Autorité environnementale

Avis délibéré de l'Autorité environnementale sur la plateforme de transit de déblais de la ligne « 15 Sud » du Grand Paris Express à Bonneuil-sur-Marne (94)

n°Ae : 2017-57

Figure 2 : Localisation de la plateforme. En rouge, une partie de la ligne 15 Sud (source : dossier).

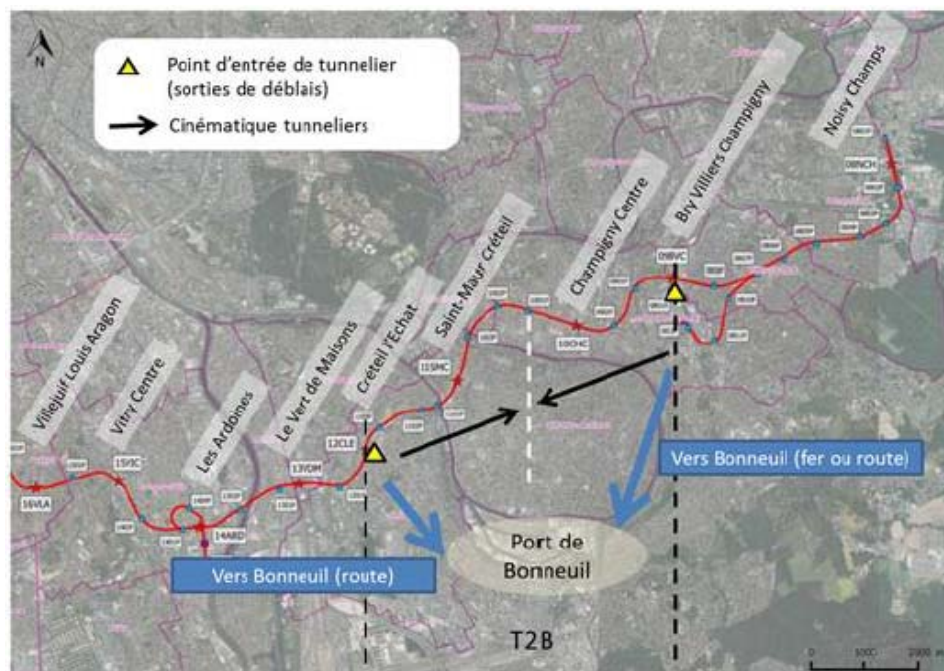
⁶ La figure 2 fait état d'une alternative fer ou route non développée par le dossier.
